福島第一原発では地震で配管が破損した－1号機と3号機の検証

2011.10.5 小山英之

美浜・大飯・高浜原発に反対する大阪の会・代表

I. 福島第一1号機では非常用復水器(IC)系の蒸気管が地震で破損した

(東電 5月23日報告書別紙1 図3.1.1~3.1.3に加筆)

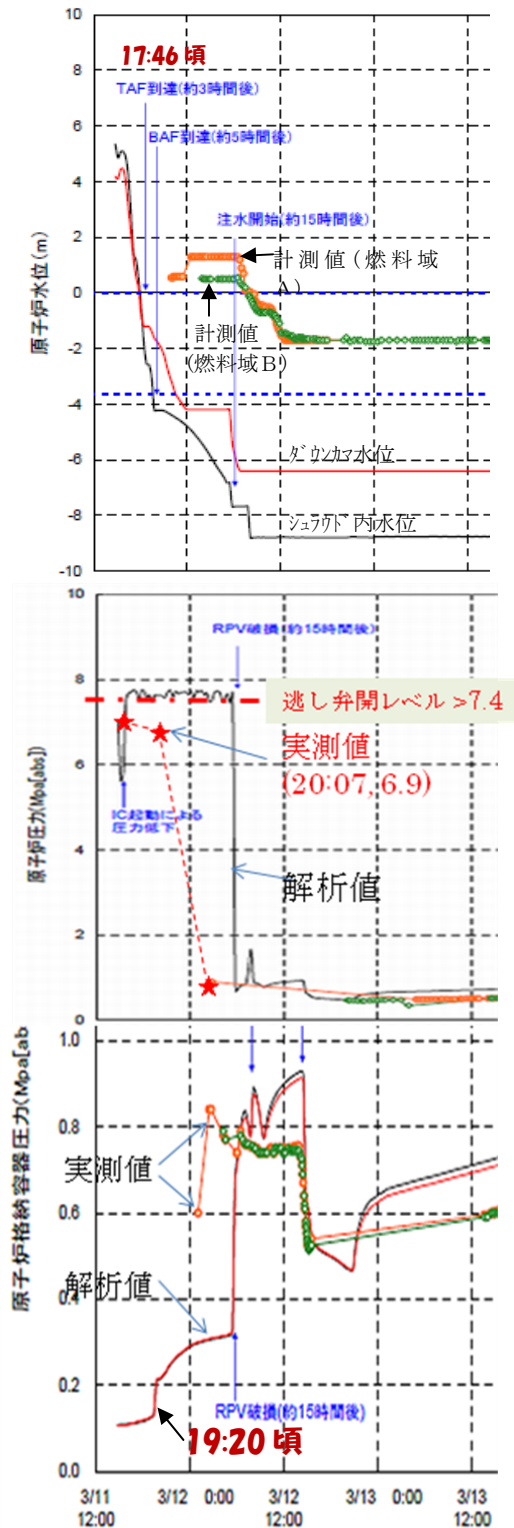
結果として、東電の5月23日付報告書[5]の別紙-1-9頁の表3.1.3（または右最上図）によれば、炉心露出開始及び炉心損傷開始はそれぞれ地震発生後約3時間後及び約4時間後なので、17:46頃及び18:46頃となる。さらに、格納容器(D/W)圧力は、最下図から19:20頃まではほぼ0.1MPa(約1気圧)を保っている。これでは17時50分事象は説明できない。

それが開く設定圧を東電は5月23日付報告書[5]で7.4MPa[abs]としている。右中図の実線が示すように、炉圧力の解析値は逃し安全弁が開く設定値を上下するよう動いている。それだけ炉の水位も低下したことになる。ところが、炉圧力の実測値は、津波がくる15:37までは

せいぜい 7MPa 以下で動いている(本論 7 頁下側グラフ参照)。その後はほとんど実測値がないが、20:07 に 6.9MPa であり、12 日 2:45 には 0.8MPa にまで急激に落ちている。この様子からは、炉圧力が逃し安全弁の設定圧に頻繁に到達して何度も弁の開閉が起こったとはとても考えられない。少なくともそのような証拠はない。

以上のように東電シナリオでは、17 時 50 分事象は起こらない。東電は新たな 9 月 9 日付報告書[9]の時系列において 17 時 50 分事象を完全に無視している。自身の解析ではとてもこの事象を説明できないことを自覚したからだろうか。

保安院 6 月 6 日報告書[6] 6 頁図

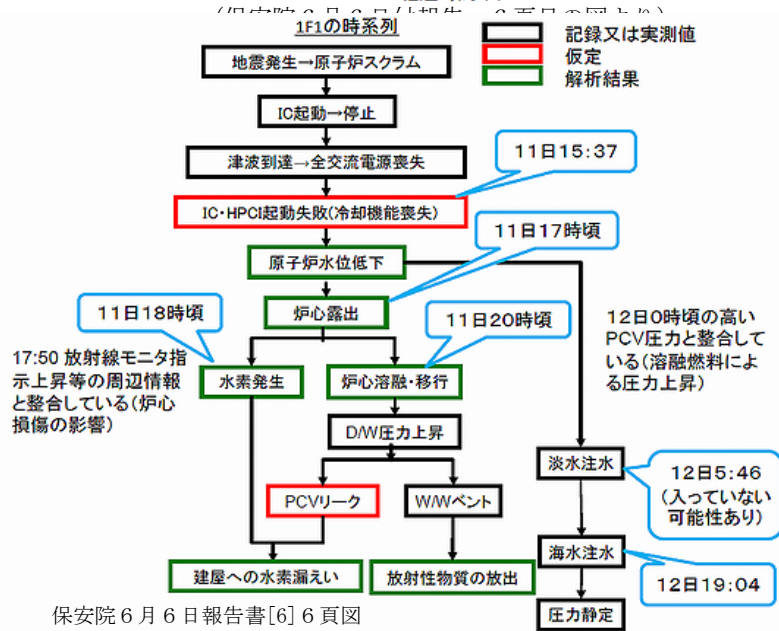
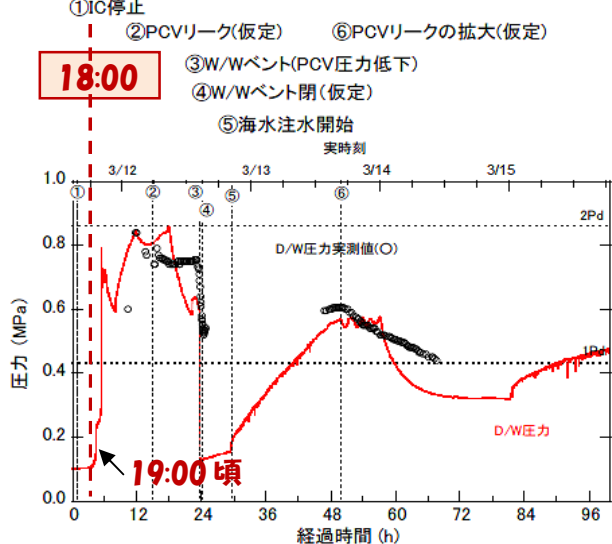
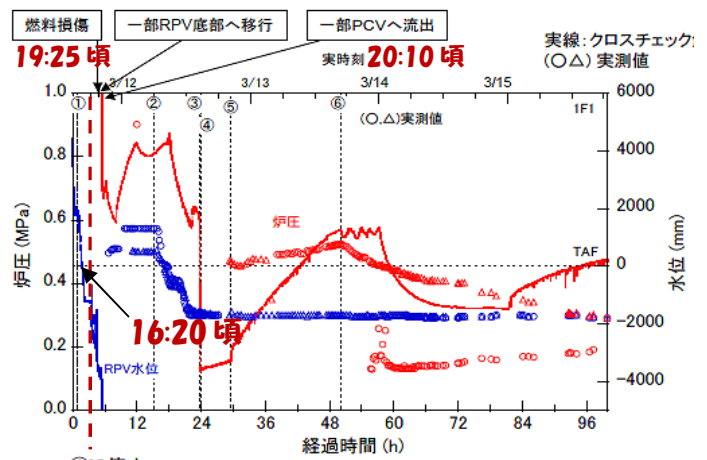
実際、右下のチャート図では水素発生が 18 時頃となっているので、この頃から燃料被覆管のジルコニウムが酸化反応を始めたことになる。つまり燃料が損傷するのはその後となり、右上側グラフで「燃料損傷」は 19:25 頃と読みとれる。この点、チャートの中では「17:50 放射線モニタ指示上昇等の周辺情報と整合している(炉心損傷の影響)」と記述しているが、整合性はまったくない。

さらに、格納容器圧力は、右の下側グラフが示すように、明らかに 18:00 まではほぼ一定で 0.1MPa(約 1 気圧)に保たれている。それゆえ、これらの解析結果では、格納容器外に放射能が出る可能性はほとんどない。

逃し安全弁については、右の上側グラフでは縦軸は 1.0MPa 以下しか採られていないので開閉状況は不明である。同報告書の他のグラフでも、いかにも判然としない

次に炉水位は、前頁上側グラフから 16:20 頃に TAF(有効燃料頂部)に達していて、東電の値より約 1 時間半も早い。それだけ逃し安全弁が頻繁に開いて炉の水が早く抜けるように解析上の想定をしたことになるが、このように想定する根拠は何もない。結局 17 時 50 分事象は説明できない。

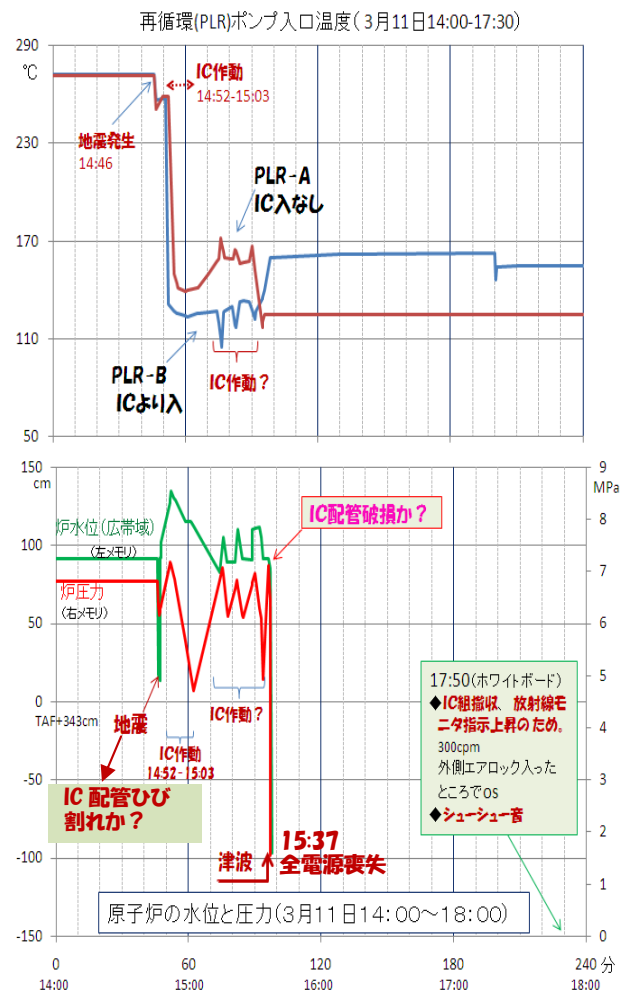
右のグラフは、東電5月23日付報告書[5]の添付資料の1-9（p. 1F-1-14 原子炉水位）、1-10（p. 1F-1-15 原子炉圧力）及び1-11（p. 1F-1-16 PLR ポンプ入口温度）の図から数値を読みとって再現し、説明を加えたものである。右の上側グラフのPLR-Bは再循環ポンプB系の温度を表している（ICのドレン管から水はB系に入るが、A系には入らない）。その温度が3回低下しているのは、ICドレン管から冷たい水が3回入ったからだと解釈される。その動きに符合するように、下側図の炉圧力が3回上下している。その後、炉圧力等のグラフが消えているのは、津波により15:37に全電源喪失が起これ、記録がとれなくなったからだと考えられている。

このグラフからはIC系配管が地震で破損したとは読みとれない。炉圧力が上下しているが、急激に下がったような様子は見られないからだ。また、前述のように、炉圧力は20:07に6.9MPaを維持している（本論4頁の中図）。しかし、次のような可能性はあり得る。

地震によって IC 蒸気管にひび割れが入ったとしよう。そのひび割れは、最初の IC の起動・停止やその後の 3 回の起動・停止によって相当の応力や熱応力を受けて拡大した可能性がある。そこから蒸気が漏れだしたとしても、それはいわゆる小口径破断に相当するもの（たとえば蒸気発生器伝熱管破断のような）で、炉内の圧力は容易に低下しない。炉内では絶えず蒸気が発生して圧力を維持するからである。このひび割れからの蒸気の噴き出しが、17:50 記載の「シューシュー音」ではないだろうか。

(5 月 23 日付東電報告[5] 図 3.3.1~3(部分))

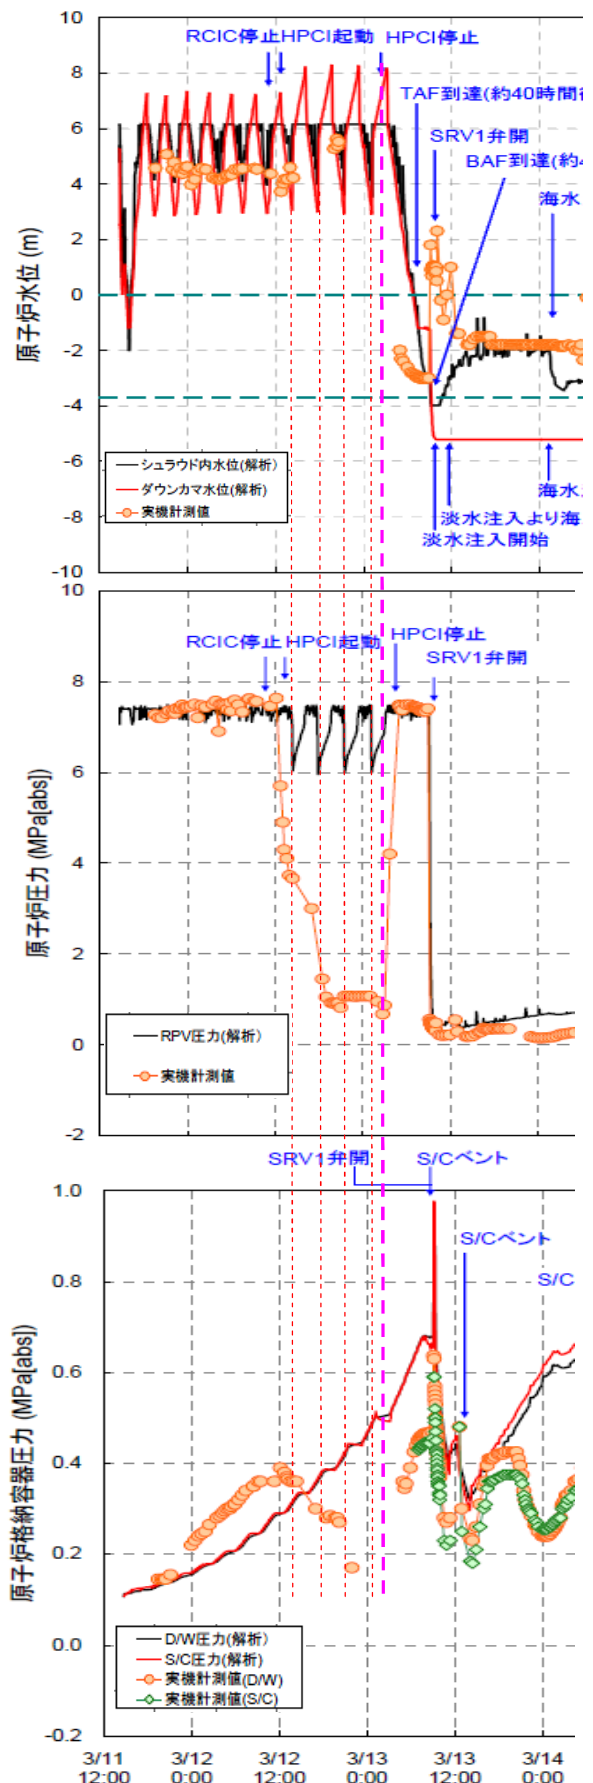
この解析値は HPCI が健全で破損なしの場合である。水位が下がったときは逃し安全弁が開いたときであり、そのとき真ん中図の原子炉圧力も低下している。またそのとき、S/C 中に蒸気が入るので少し遅れて格納容器ドライウエル(D/W)の圧力が上昇している(右最下図)。結局、格納容器圧力は、HPCI からの恒常的蒸気に加えて、逃し安全弁からの断続的蒸気が加わる分だけ波状的な形をとって上昇している。

ただし繰り返すが、これらは HPCI 系配管に破損なしとした場合の解析値の動きである。注目すべきは、その解析値の挙動が実測値の挙動と次の点でひどくかけ離れていることである。

- ① 真ん中のグラフが示すように、原子炉圧力の実測値は HPCI が起動したとたんに急低下し、6 時間で約 6MPa (約 60 気圧) ほど低下している。また、HPCI が停止すると炉圧力は回復している。解析値はこの実測値の挙動とまったく合っていない。
- ② 最下図の格納容器圧力の実測値はやはり HPCI が起動したとたんに、炉圧力と歩調を合わせるかのように低下しており、上昇傾向の解析値とまったく逆傾向にある。ただし、HPCI が停止した後は、炉圧力が上がって逃し安全弁が働くため、格納容器圧力も上昇するのはうなずける。

これら 2つの問題が解決しない限り、まともな解析とは言えないのではないだろうか。

(5月23日付東電報告書[5]図3.3.1.10~11(部分))

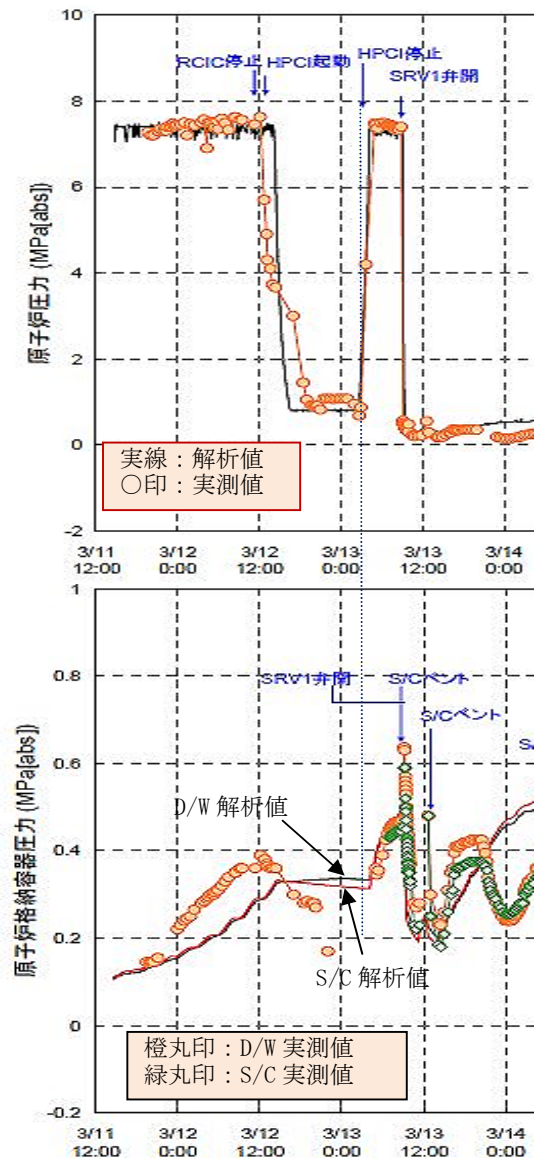
東電 5 月 23 日付報告書[5]にはもう一つの解析があり、HPCI 系の配管が破損した場合の原子炉圧力等の挙動が示されている。次頁の図は別紙-1-54 頁の図 3.3.1.10 と図 3.3.1.11 の初期の部分である。HPCI 配管が破損して蒸気が漏れていると仮定して解析した結果(実線)は、実測値とよく合っている。また、HPCI が停止すると、蒸気漏れが止まって炉圧力が上昇するが、この解析値も実測値とよく合っている。

ドライウエル、S/Cはサプレッションチェンバー)の解析値は、問題の区間でほぼ横ばいになっている。HPCI が起動してから停止するまでの期間は、炉圧力が下がっているため逃し安全弁は開かない。HPCI 配管は破損しているためその蒸気は格納容器 S/Cに到達しない。それゆえ、この解析の想定では、格納容器圧力解析値は横ばいになることで納得できる (HPCI が起動するまでと停止後の圧力上昇は、逃し安全弁が圧力高で開いて炉内蒸気が格納容器内 S/Cに次々と入ったからである)。

ところが、格納容器圧力の実測値は右下図のように、HPCI が起動したときから停止するまでは低下しているのだから、解析値とは著しく異なる挙動である。この問題は依然として残っているのだ。

図1 3号機 原子炉水位変化 (HPCI 流量調整考慮)

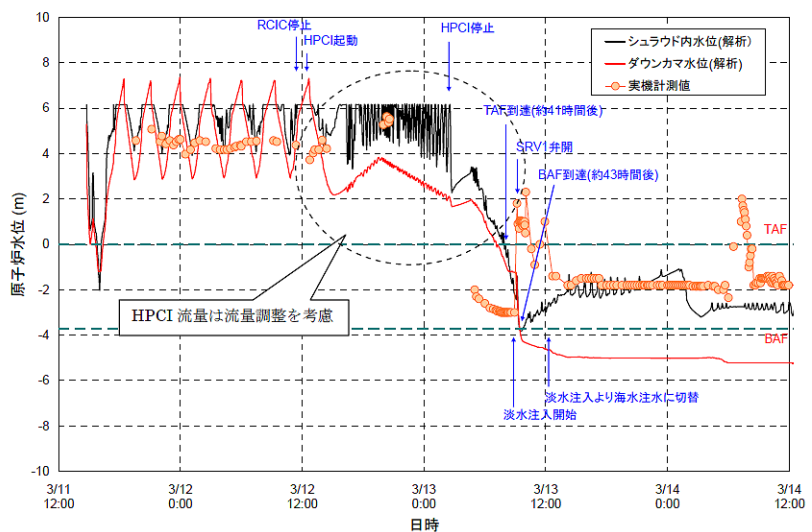
右の図(図1~図3)は、東電の7月28日付配布資料[13]の図1~3より引用して、補助の点線を加えている。図1では、問題の区間で水位の解析値が激しく上下しているが、これは東電がいうように、HPCI による原子炉内への注水流量を細かく調整したと想定した結果であろう。

図2 3号機 原子炉圧力変化 (HPCI 流量調整考慮)

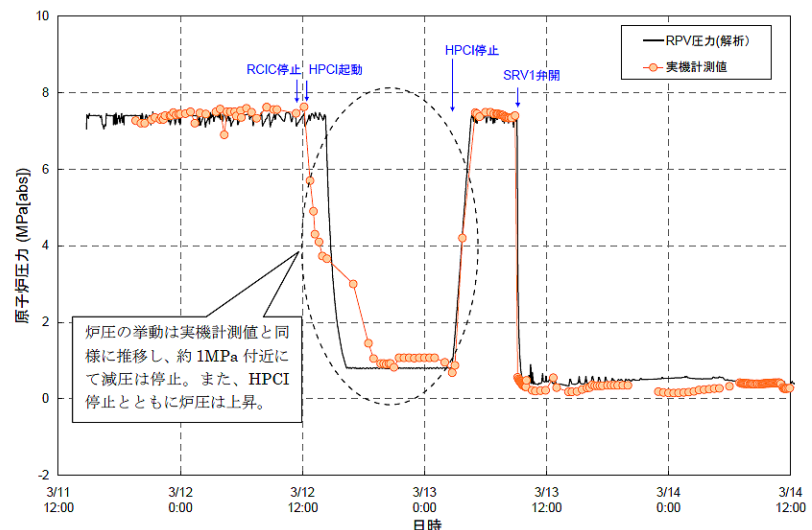
ところが、図2を見ると、

原子炉圧力の解析値の挙動は前記の破損ありの場合の解析グラフ（本論 13 頁上図）と寸分違わず同じである。こちらの対象は破損なしの配管であり、たとえ注水流量を細かく調整したとしても、原子炉圧力がまったく同じ挙動になることはあり得ない。単に前の破損ありグラフを拝借してきただけではないのだろうか。

ここでは配管の破損なしの理由として 2 点を挙げている。①蒸気が漏れていれば、HPCI 停止後に運転員が HPCI 室等に入ることではできなかったはずだ。②耐震解析の計算結果では、配管が壊れるはずがない。ここでは、7 月 28 日付配布資料[13]で強調したような炉水位を見ながらの HPCI 流量調整やミニマムフローラインによる注水などはどこかに吹き飛んでしまっている。そして、炉圧力が急低下したことは認めながらも、それは HPCI の方に炉内の蒸気が流れたからだとしている。それなら解析結果もそのようになるはずなのに、前頁の図 2 が示すように解析結果の炉圧力は低下しないまま維持されている。要するに配管の破断などあつては困るという事情が優先され、それを無理に理由付けしているだけなのだ。自らの都合によって事実を覆い隠しているのである。

図3 3号機 原子炉格納容器圧力変化 (HPCI 流量調整考慮)
(7月28日東電報告[13])

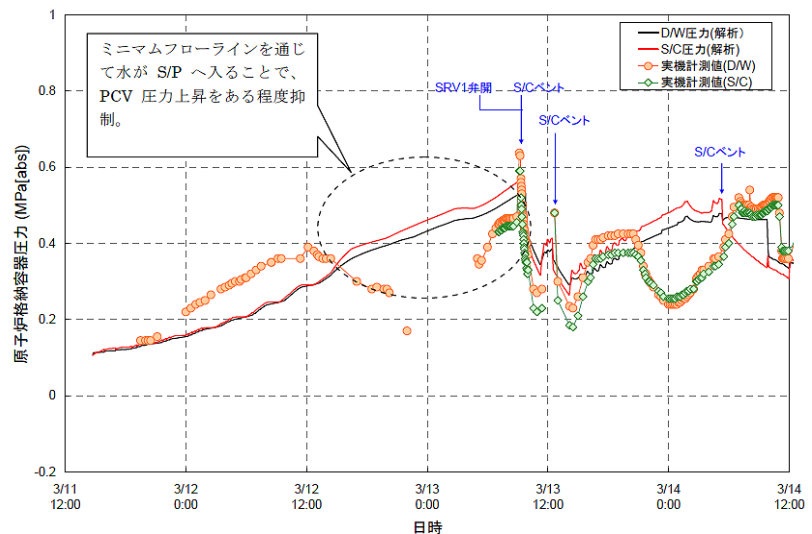
さて、図 3 に目を向けると、格納容器の D/W と S/C の圧力が上昇しているのが見える。その値は以前の破損なしグラフと比較すると若干低めである。それには、2 つの理由が考えられる。① 前のグラフでは、逃し安全弁が働いて炉内蒸気が格納容器に入ったが、ここでは炉圧力が低いのでそれは働かない。② 2 頁ではミニマムフローラインが効いていなかったのに対し、ここでは効いている。それゆえ、ここで格納容器圧力が上昇するのは、HPCI の蒸気が S/C に入るため、それをミニマムフローラインである程度抑えている。

結局、図 3 の格納容器圧力解析値の上昇挙動は実測値の低下傾向とはまったく合っていない。なぜ、HPCI が起動した時点から格納容器圧力は低下するのか、これが最大のナゾである。格納容器圧力が抜けるような原因、ルートがどこかにあるはずではないだろうか。
